PROPRIETARIO 	PROGETTISTA 	COMMESSA GN/19079	UNITÀ 000
	LOCALITÀ PANIGAGLIA (SP)	REL-VDO-E-10002	
	PROGETTO: CARICAMENTO GNL SU AUTOBOTTI/ISOCONTAINER E RIFACIMENTO DELL'ESISTENTE PONTILE SECONDARIO	Fg. 1 di 6	Rev. 0

VERIFICA DI OTTEMPERANZA
alle condizioni ambientali contenute nel Parere della CTVIA n. 451 del 28/03/2022
allegato al Decreto di esclusione da VIA, DM n. 108 del 20/06/2022

CONDIZIONE AMBIENTALE N. 2

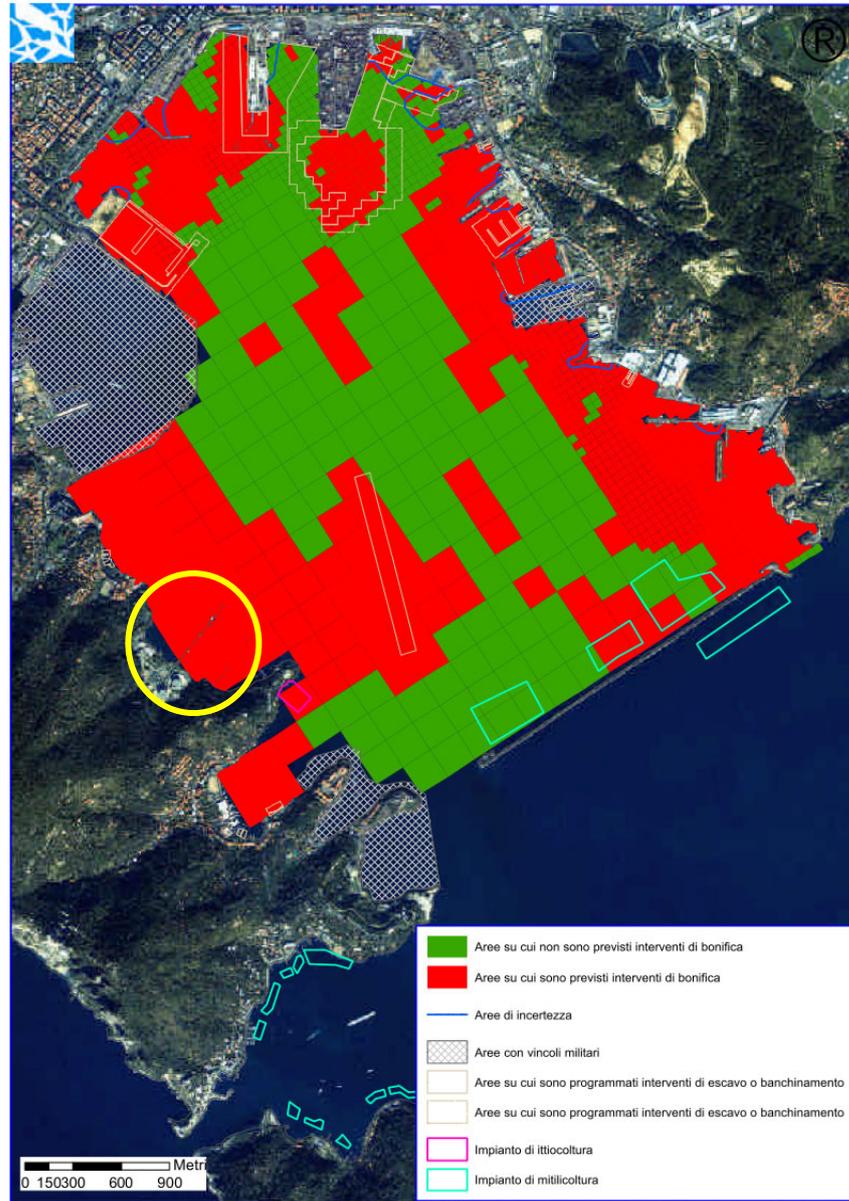
“In considerazione della previsione di un pontile di attracco realizzato tramite l'infissione di pali nei sedimenti marini individuati nello studio ICRAM come contaminati, occorrerà verificare, nell'ambito della fase autorizzativa, la compatibilità dell'intervento con gli obiettivi del progetto preliminare di bonifica elaborato da ICRAM ovvero adeguare il progetto prevedendo la preventiva bonifica dei fondali”.

Il Progetto Preliminare Di Bonifica Dell'area Marina Inclusa Nella Perimetrazione Del Sito Di Bonifica Di Interesse Nazionale Di Pitelli redatto da ICRAM (doc. Bol-Pr-LI-P-02.16) si articola come di seguito:

- Descrizione del quadro ambientale dell'area marina perimetrata, con particolare attenzione alla qualità dei sedimenti dei fondali (Cap. 2);
- Dettaglio delle attività di campionamento ed analisi dei sedimenti, eseguite in attuazione del piano di caratterizzazione rif. # CII-Pr-LI-P-04.04 (Cap. 3);
- Valutazione dei sedimenti caratterizzati e dello stato di qualità complessivo dei fondali della Rada della Spezia rispetto a valori di riferimento opportunamente individuati (Cap. 4);
- Elaborazione dei dati relativi alle caratteristiche chimico fisiche dei sedimenti dei fondali ed il calcolo dei volumi di sedimento da bonificare in funzione delle differenti ipotesi di gestione (Cap. 5);
- Panoramica degli interventi di bonifica attuabili (Cap. 6);
- Considerazioni conclusive (Cap. 7).

In particolare, al Cap.5 è riportata la carta complessiva, che tiene conto delle elaborazioni di tutti i dati ad oggi disponibili di ciascuno strato di sedimento, indicante la superficie su cui non risulta necessario effettuare interventi di bonifica (aree verdi), quella su cui invece ne viene evidenziata l'esigenza (aree rosse) e le “aree di incertezza” (tratti in blu).
